KANTONALER WANDERWEGPLAN AUSGABE 2017

Bericht des Regierungsrates zu den Ergebnissen der Mitwirkung im Rahmen der Revision 2016

Stans, 9. Mai 2017

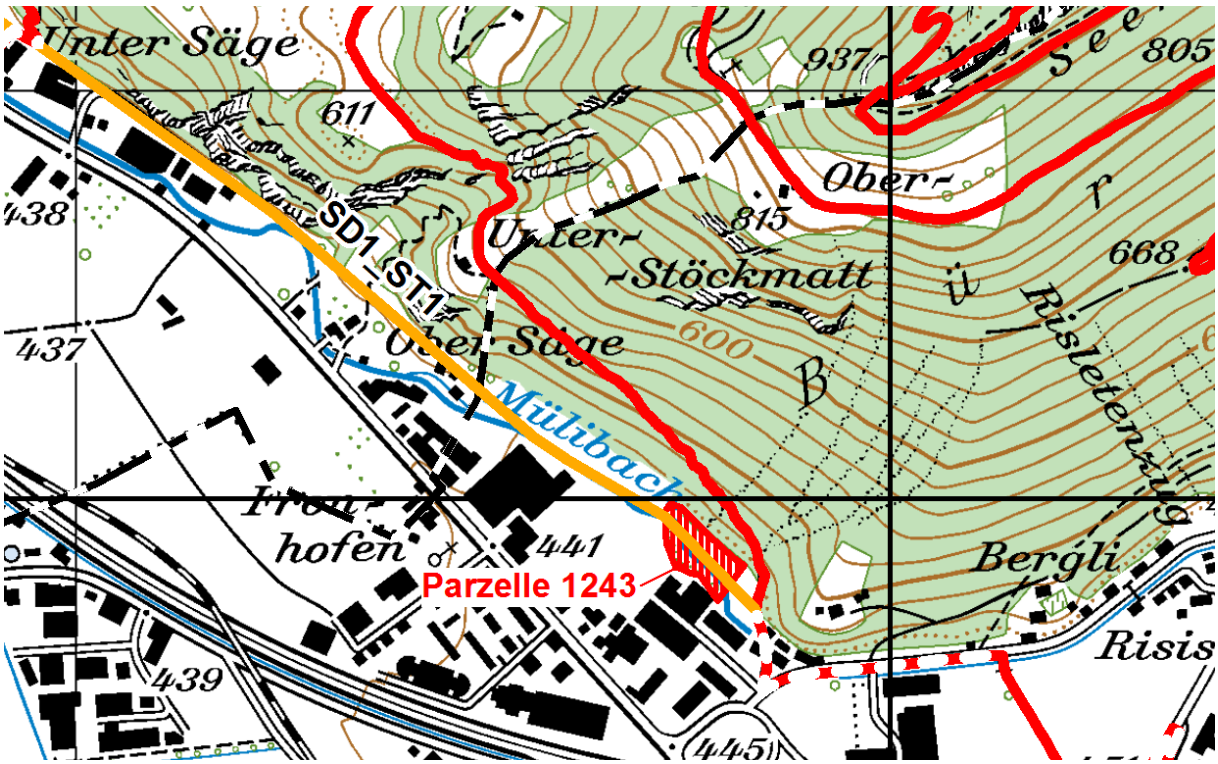
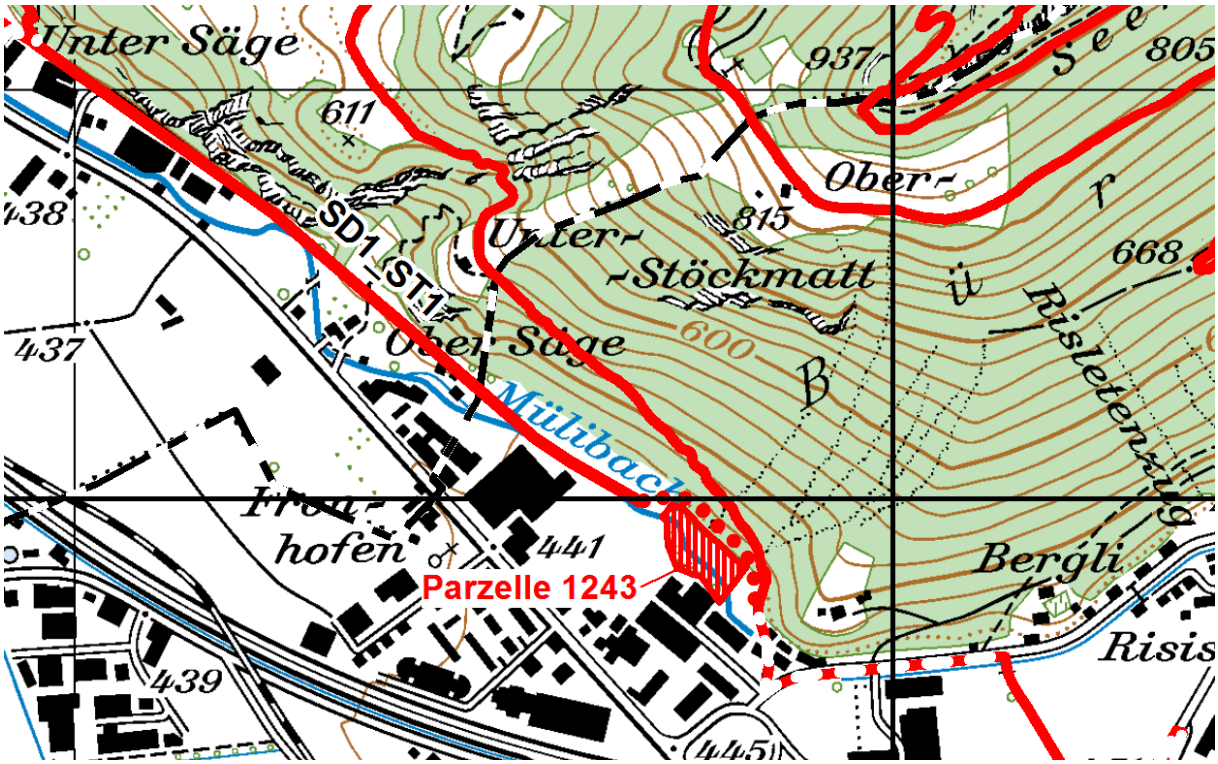
Gemeinde Stans/Stansstad	**ST1/SD1**
Wegabschnitt: Oberst Mühle – Untere Säge	
Antrag Vernehmlasser/in: Eine allfällige Linienführung über die Parzelle Nr. 1243 wird nicht möglich sein.	
Vernehmlasser/in	Begründung des Antrages
• Genossenkorporation Stans	• Parzelle Nr. 1243 liegt in Bauzone. Es werden keine Einschränkungen akzeptiert.
Entscheid Regierungsrat: Die Einwendung **wird gutgeheissen**. Eine definitive Linienführung im Rahmen eines Bauprojektes für eine künftige Wegverbindung Stans-Stansstad hat die Forderung der Genossenkorporation dannzumal zu berücksichtigen. Begründung: Eine Umgehung der Parzelle ist möglich. Die bauliche Entwicklung der heute noch nicht mit einem Fusswegrecht belasteten Parzelle soll nicht eingeschränkt werden.

Vernehmlassungsentwurf 2016 Antrag Röthlisberger

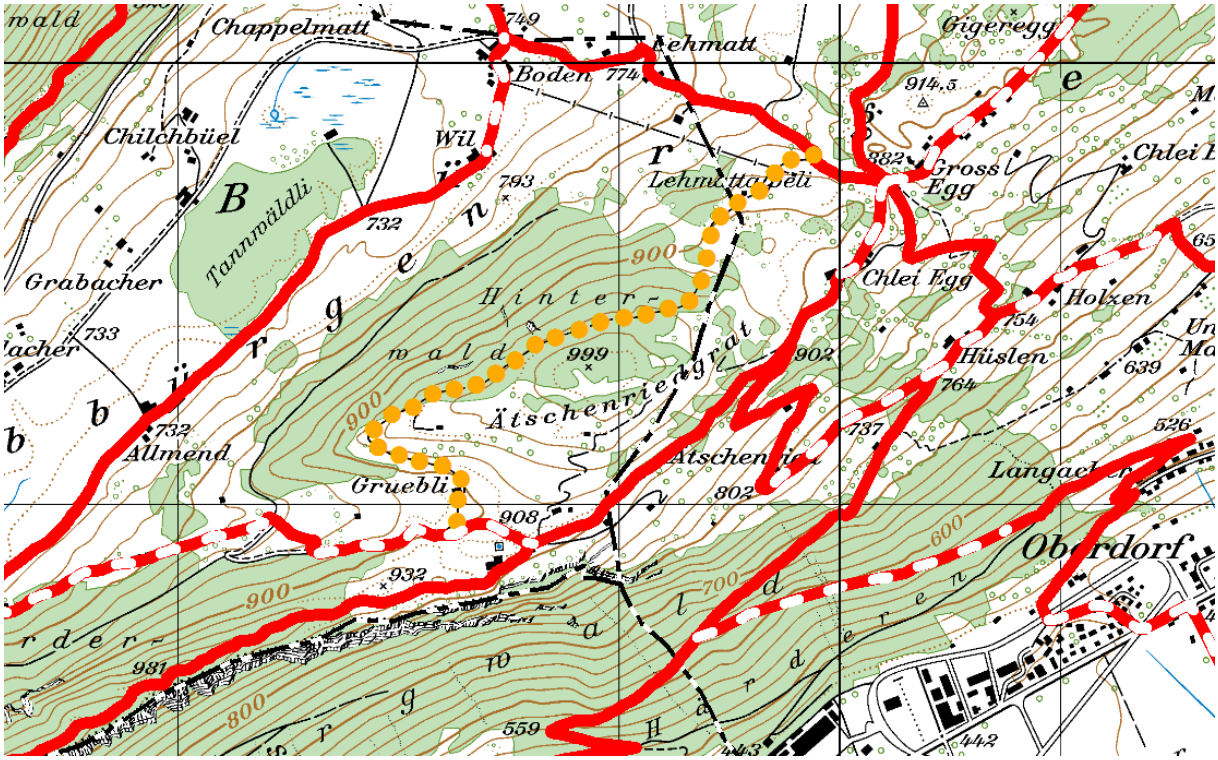
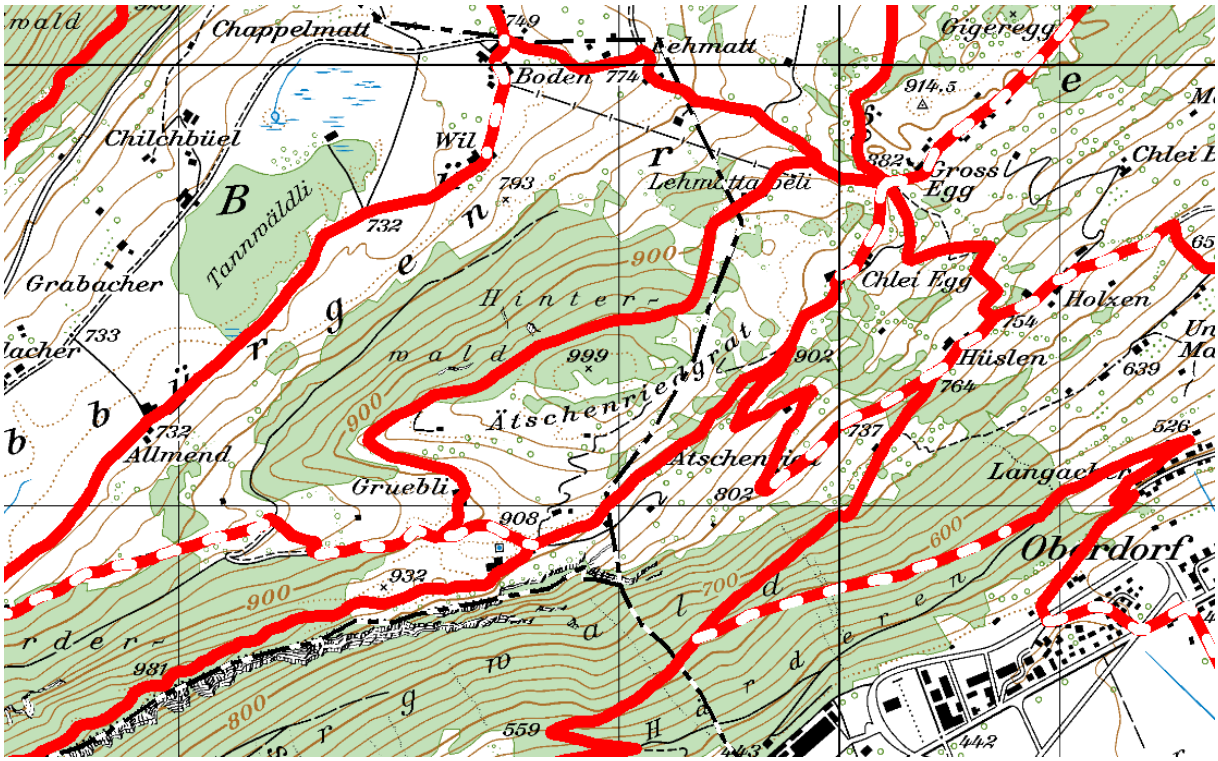
Gemeinde Stansstad **Wegabschnitt: Gruobli - Ätschenried** **Antrag Vernehmlasser: Weg neu aufnehmen**	
Vernehmlasser/in	Begründung des Antrages
• Hansruedi Röthlisberger, Buochs	• Neuer Weg könnte als Rundweg „Honegg-Vorderegg-Gruobi-Ätschenried-Vorderegg-Honegg“ angeboten werden
Entscheid Regierungsrat: Einwendung **wird gutgeheissen.** Begründung: Ein kurzer Rundweg ist ein Bedürfnis, insbesondere im Winterhalbjahr, wenn übriges Wandergebiet nicht begehbar ist. Wird auch im Zusammenhang mit dem Bürgenstock-Resort künftig genutzt werden. Die definitive Linienführung ist noch abzuklären und die Wegrechte sind zu erwirken.

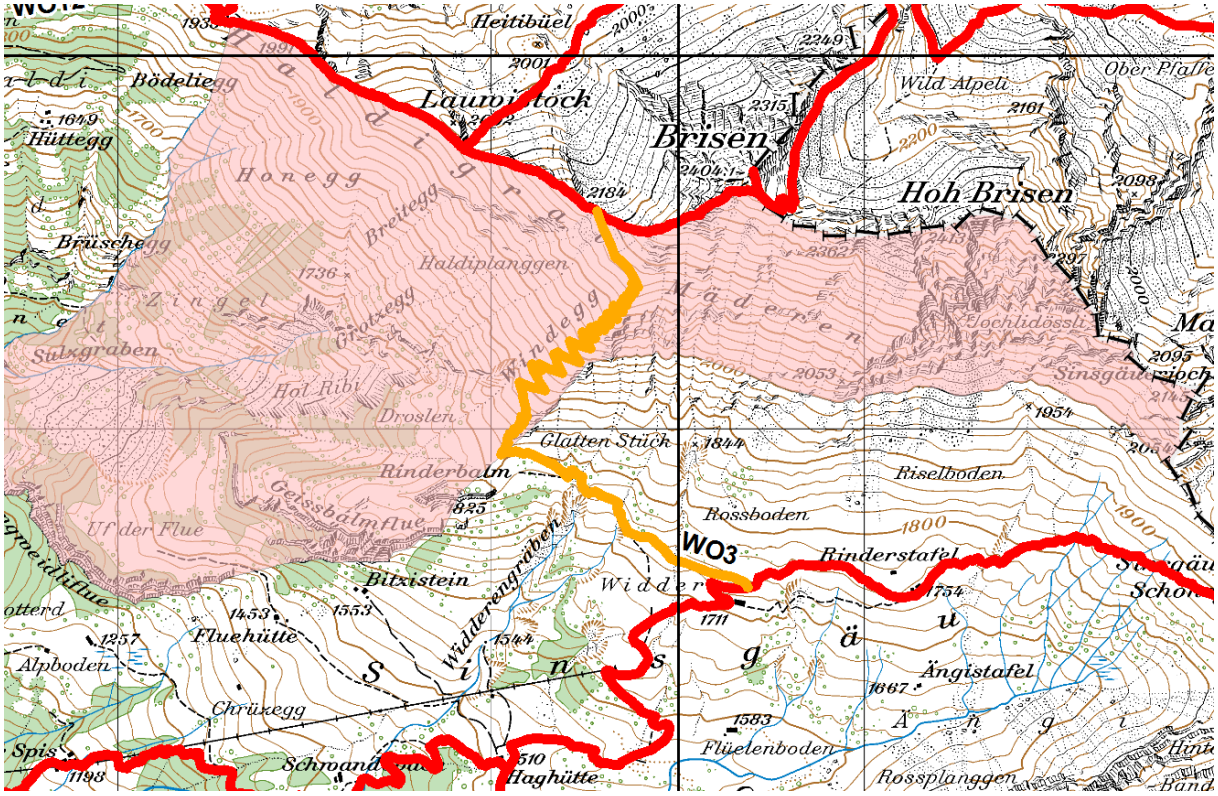
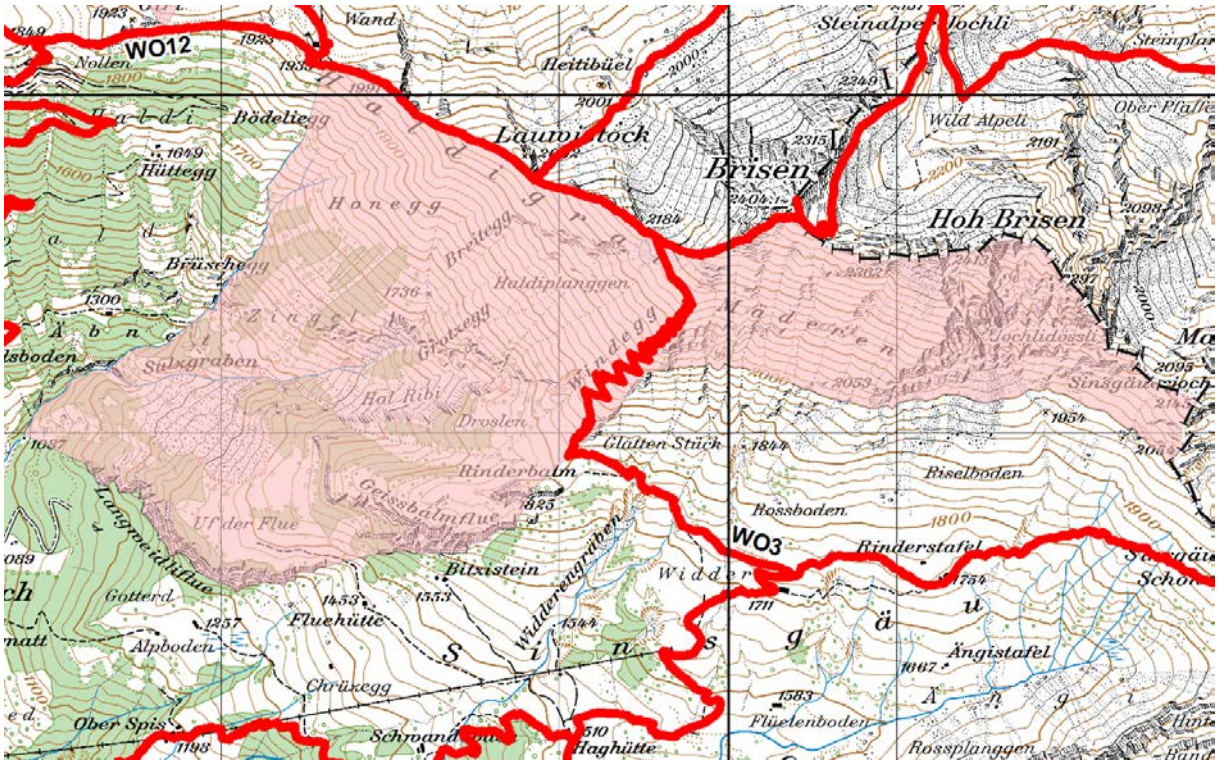
Gemeinde Wolfenschiessen	**WO3**
Wegabschnitt: Wittern – Haldigrat / Zick-Zack-Weg	
Antrag Vernehmlasser/in: Weg verläuft durch das Wildruhegebiet Brisen. Weggebote in der Zeit vom 15.12. – 30.4. sind einzuhalten.	
Vernehmlasser/in	Begründung des Antrages
• Justiz- und Sicherheitsdirektion: Jagd und Fischerei • WWF Unterwalden	• Sperrzeiten/Begehungsverbote sind zu signalisieren und einzuhalten. • Falls Sperrzeiten/Begehungsverbote nicht eingehalten werden sollen, müsste VO über die Wildruhegebiete /NG 841.15 angepasst werden.
Entscheid Regierungsrat: Die Einwendung **wird gutgeheissen**. Die geltenden Weggebote durch das Wildruhegebiet sind zu signalisieren. Begründung: Aufgrund der Lage und der Schneeverhältnisse ist kaum mit einem Konflikt (unerlaubtes Betreten/Begehen abseits von Wegen) während den Wintermonaten zu rechnen.

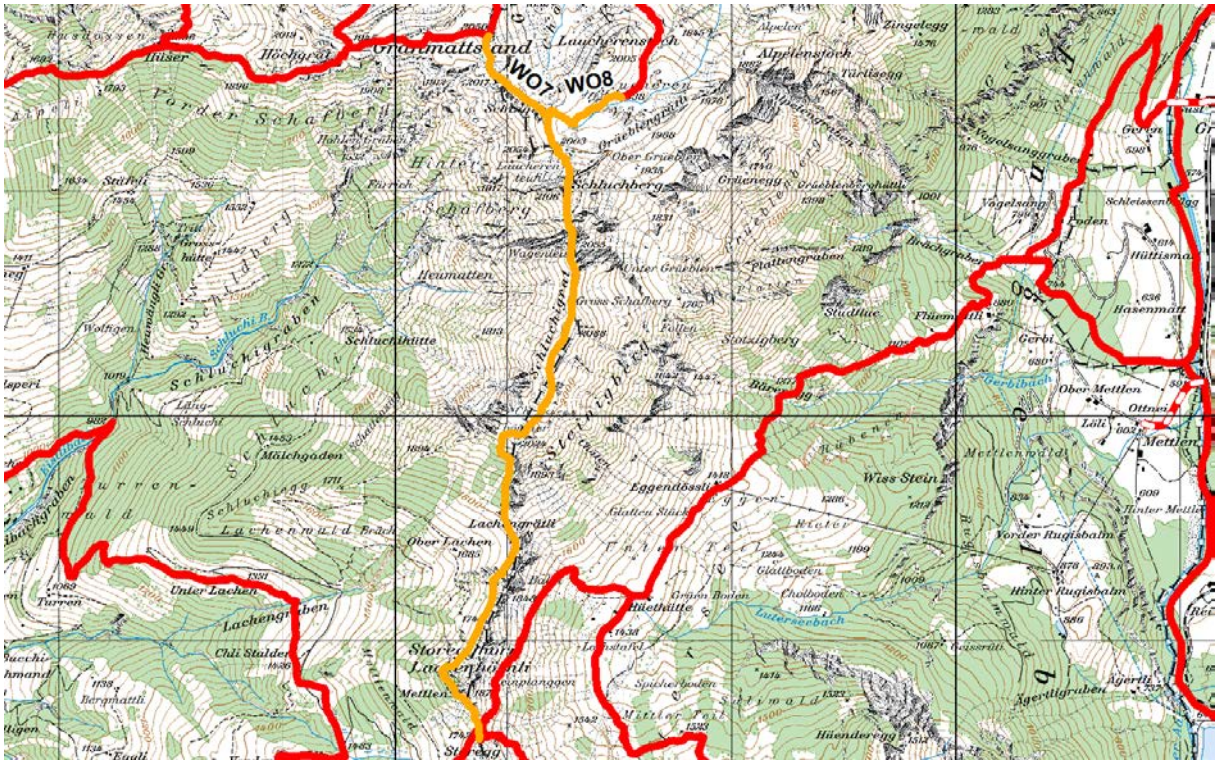
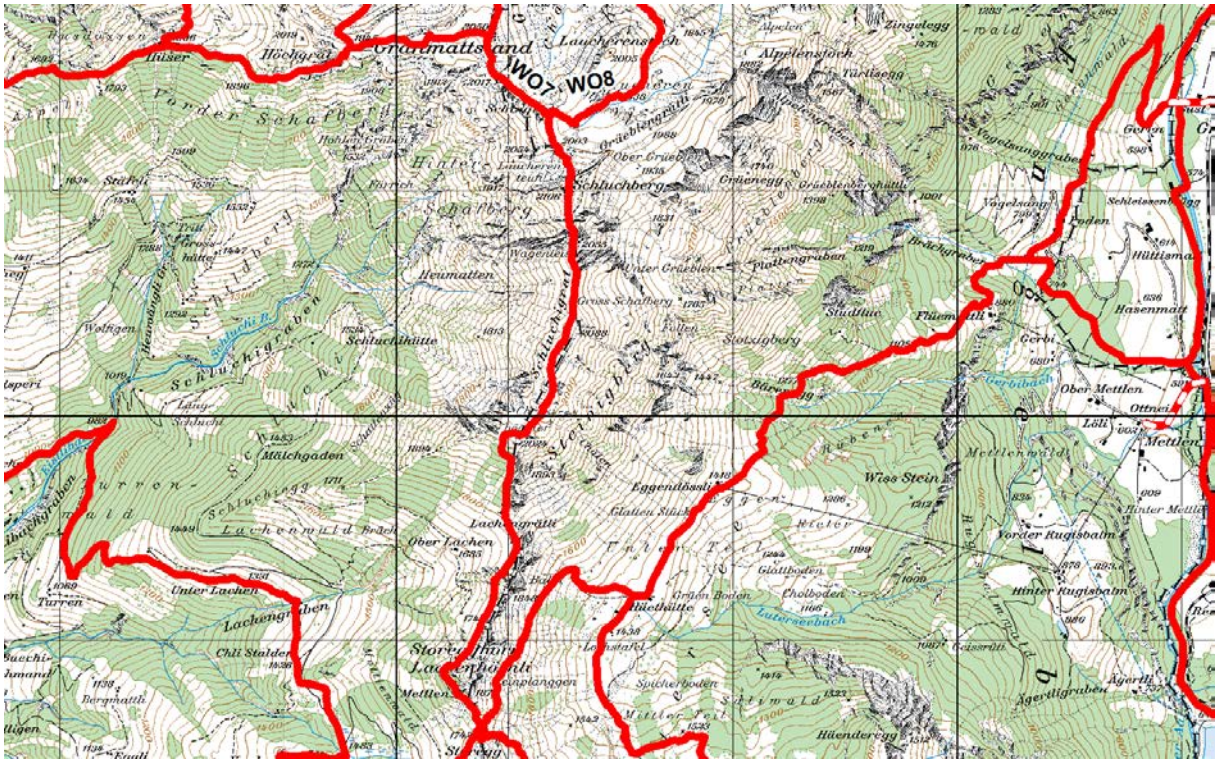
Gemeinde Wolfenschiessen	**WO7**
Wegabschnitt: Gräfimattstand - Storegg	
Antrag Vernehmlasser/in: Verzicht auf Neuaufnahme in Wanderwegplan	
Vernehmlasser/in	Begründung des Antrages
• SAC Sektion Titlis • Pro Natura Unterwalden • mountain wilderness Schweiz	• Durch einen Ausbau verliert die anspruchsvolle Wanderroute den heutigen Charakter und den Charme. Ein Ausbau führt zu Erosion. • Ausbau führt zu grösseren Frequenzen, was nicht erwünscht ist. • Bisher störungsarme Lebensräume für Raufusshühner werden tangiert.

Entscheid Regierungsrat: Die Einwendung **wird abgewiesen**. Auf die Neuaufnahme des Abschnittes WO7 in den kant. Wanderwegplan wird nicht verzichtet.

Begründung: Ein Wegtrassee besteht bereits. Der Weg ist heute in den Kartengrundlagen (Swisstopo, AV-NW/OW) eingezeichnet. Der Weg wird heute regelmässig begangen. Der Einfluss von Wanderern auf dem Wegabschnitt ist bereits heute gegeben.

Der Wegabschnitt tangiert keine Schutzgebiete. Die Obwaldner Wildruhezone Nr. 20 Ober Lachen – Schluchi klammert den bestehenden Wegabschnitt ausdrücklich als Grenzweg aus. Zudem beschränkt sich das Schutzziel für das Wildruhegebiet auf den Zeitraum vom 1. Dezember bis zum 30. April des Folgejahres. In dieser Jahreszeit (Winter) ist der Weg i.d.R. nicht begehbar.
